### **Dictamen N°47-2023**

Discrepancia presentada por Empresa Eléctrica de Magallanes S.A. respecto del Informe Técnico "Estudio de Planificación y Tarificación de los Sistemas Medianos de Punta Arenas, Puerto Natales, Porvenir y Puerto Williams, Cuadrienio 2022-2026", de la Comisión Nacional de Energía

Santiago, 28 de noviembre de 2023

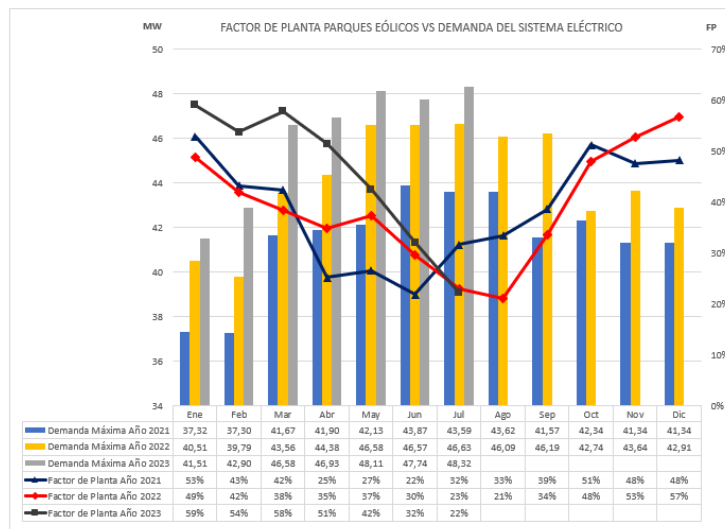
Agrega que, por definición, el factor de planta es un indicador numérico que mide el grado de utilización de la capacidad efectiva de una central eléctrica, en el entendido de que un factor de planta es una constante que tiene una duración temporal, toda vez que se calcula como el cociente entre la energía generada (MWh) en un cierto periodo de tiempo -por ejemplo, un año- expresado en horas, y la potencia instalada o disponible (MW) multiplicada por el mismo periodo de tiempo (horas). Por ello, concluye, su utilización sería válida sólo en el periodo de tiempo utilizado para su cálculo.

La discrepante acota que el recurso eólico es esencialmente variable. Señala que en la Región de Magallanes los periodos de menor viento se presentan en la estación de invierno, y que en esta misma época del año se verifica normalmente la demanda máxima del sistema. Indica que en esta zona del país es normal que la demanda máxima se presente en los meses de junio o julio de cada año y entre las 11 y las 13 horas, marcada fuertemente por la presencia de consumos industriales, comerciales y domiciliarios relacionados con el uso de sistemas de calefacción central.

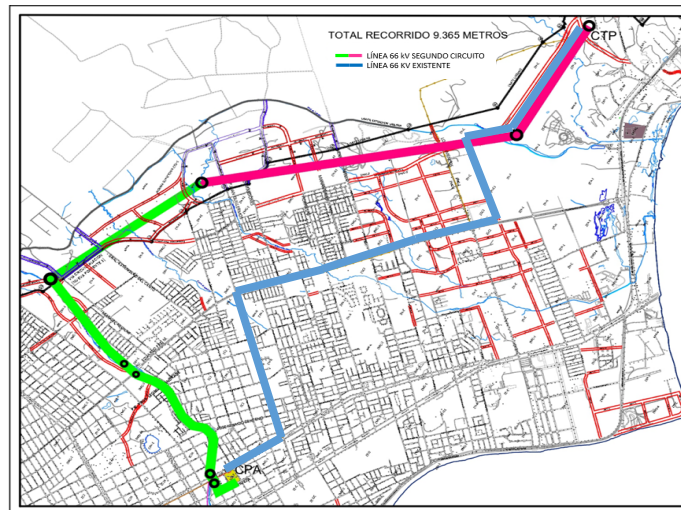
Señala que en el año 2013 encargó al consultor Dessau el desarrollo de ingeniería conceptual de una línea de circuito simple de un nivel de tensión en 66 kV (respaldo de la línea de 66 kV existente) para realizar la interconexión entre la Central Tres Puentes y la Central Punta Arenas, que permita transmitir una potencia de 40 MW.

Agrega que la alternativa de trazado valorizada para el segundo circuito de línea 66 kV, corresponde a una línea de 9,4 km de longitud, que va desde la Central Tres Puentes a la Central Punta Arenas en un trazado que muestra en la imagen siguiente:

La discrepancia indica que, para su valorización, mantiene el trazado definido en el estudio del consultor Dessau, no obstante, ajustó los vanos entre postes y definió las tipologías técnicas de las estructuras de acuerdo con la experiencia del equipo técnico, características climáticas de la zona, proporción del trazado urbano/rural y normas de construcción.

Figura 13.1: Eventos en el tiempo Generador TG Hitachi.

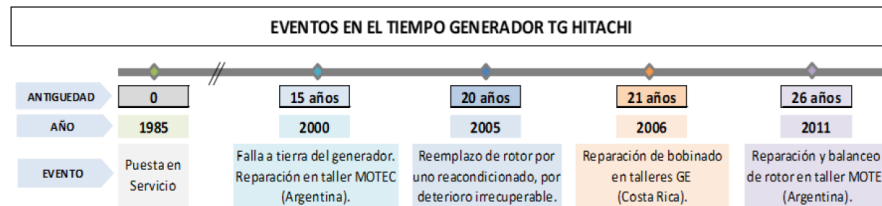
El siguiente aspecto abordado por la empresa se refiere al historial de fallas de generadores de Edelmag. Agrega que, de acuerdo con su experiencia, el generador de una turbina a gas

incrementa sus requerimientos de mantención a partir de los 15 años. Para respaldar esta aseveración presenta los siguientes cuadros en los que se pueden visualizar los eventos que han presentado los generadores de las turbinas Hitachi y Titan 130 N°9.

De acuerdo con lo anterior, Edelmag ha definido que los bobinados de sus generadores deben ser sometidos a una mantención mayor a partir de las 100.000 horas de uso o 12 años de antigüedad.
